**Enquête publique relative à la
modification n° 3 du PLU
et à la modification n°1 de l'AVAP/SPR
de la commune de Carnac**

Enquête publique du
Lundi 10 Juin 2024 au Mercredi 10 Juillet 2024

Procès-Verbal de Synthèse

Mémoire en réponse au procès verbal de synthèse

En réponse à la RP1 : (LE CASTELLIC)

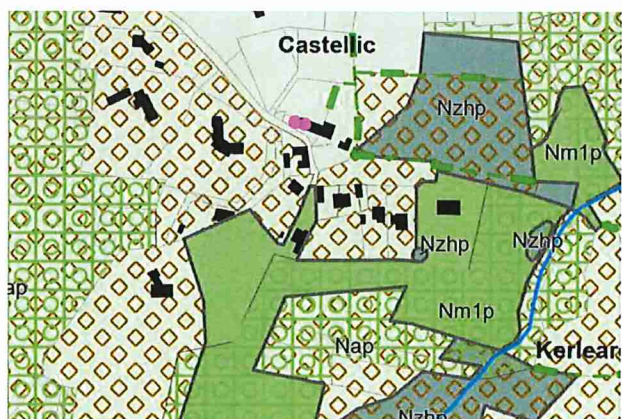
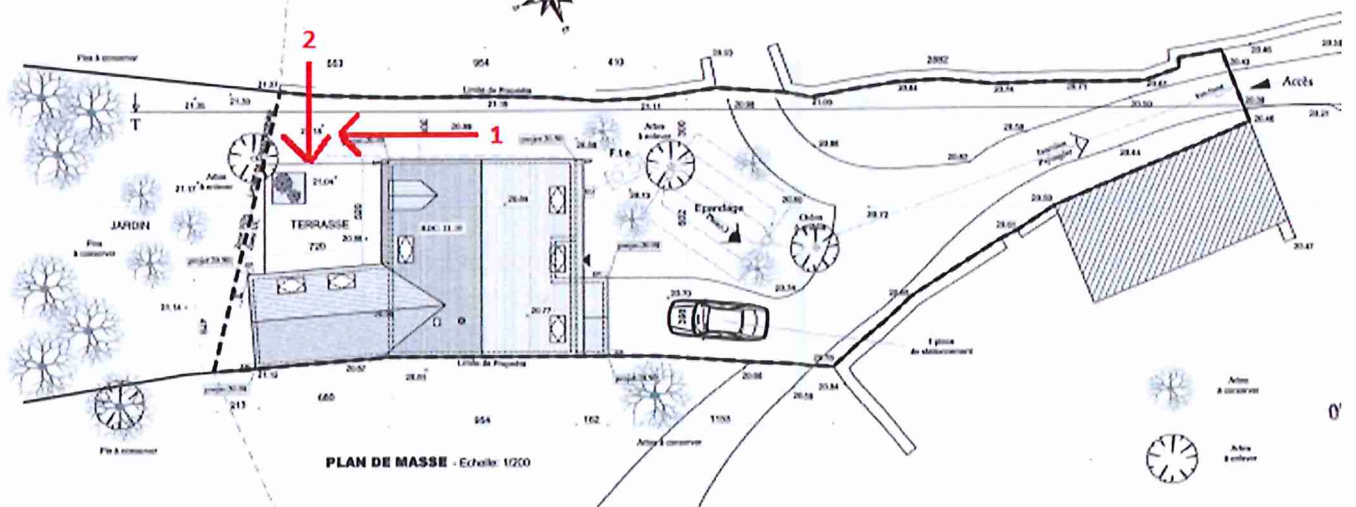
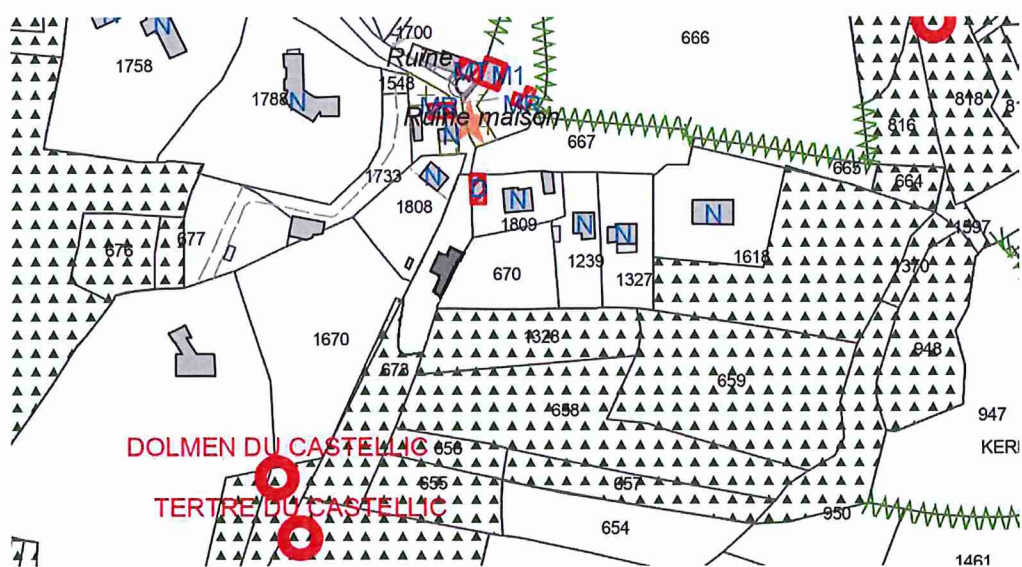
Je profite de cet encart pour rappeler les corrections matérielles RP1 et RD3.

Extrait de RP1 : Résidents au Castelleic (G673 et G1890), Monsieur et Madame Hamon signalent une incohérence entre les règlements graphiques PLU (Nm1p) et AVAP (PN). Leur observation vise une régularisation graphique préalable à un projet d'extension.

Réponse de la commune : L'AVAP a été réalisée sur le fond de plan fourni à l'époque des études.

Après déplacement pour vérification, la maison de M. et Mme HAMON est bien implantée sur le terrain mais elle ne figure pas sur le plan de l'AVAP et est dénuée en partie d'un espace boisé. La commune propose donc une mise à jour et une réduction de la masse boisée en tenant compte de la maison existante, du permis de construire s'y référant et du parc/jardin de la maison. (Cf. photos ci-jointe et plan de masse du PC 56034 08 P0051.)

EXTRAIT DU PLAN DE L'AVAP MODIFIÉ AVEC MISE A JOUR DE LA MASSE BOISÉE ET IMPLANTATION DE LA MAISON

En réponse à la RD3 : (KERFRAVAL)

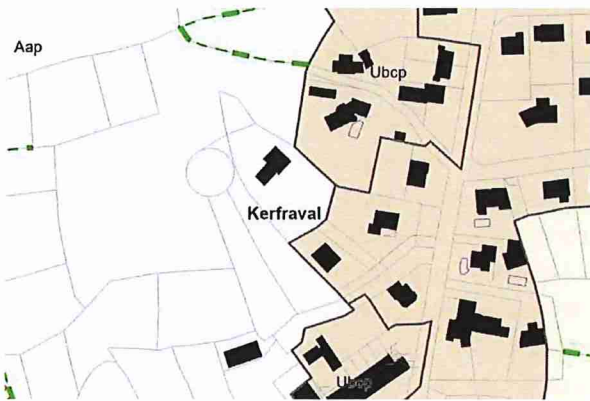
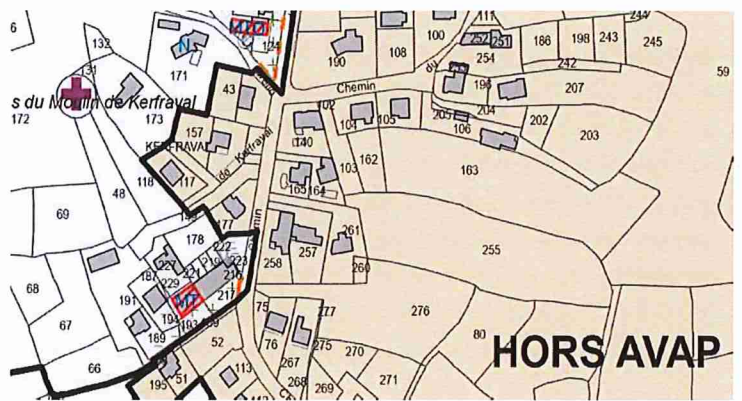
Extrait de RD3 : Notre maison a été construite en 1977 sur la parcelle AH 173 qui était alors constructible. Lors d'une révision du PLU cette parcelle a été déclassée en zone agricole Aap. Comme vous pouvez le voir sur le plan, la maison étant située juste au-dessus du nom Kerfraval, rien n'explique ce déclassement : le tracé pourrait très bien l'intégrer dans la zone Ub comme les maisons voisines. Je me permets donc de demander sa réintégration en zone Ub.

Réponse de la commune : Il ne s'agit pas d'une incohérence entre PLU et AVAP, mais d'un choix établi à l'occasion d'une précédente révision de ne pas maintenir cette parcelle en zone constructible, considérant son caractère en frange de la zone d'urbanisation de Kerfraval présentant le caractère d'un espace agro-naturel.
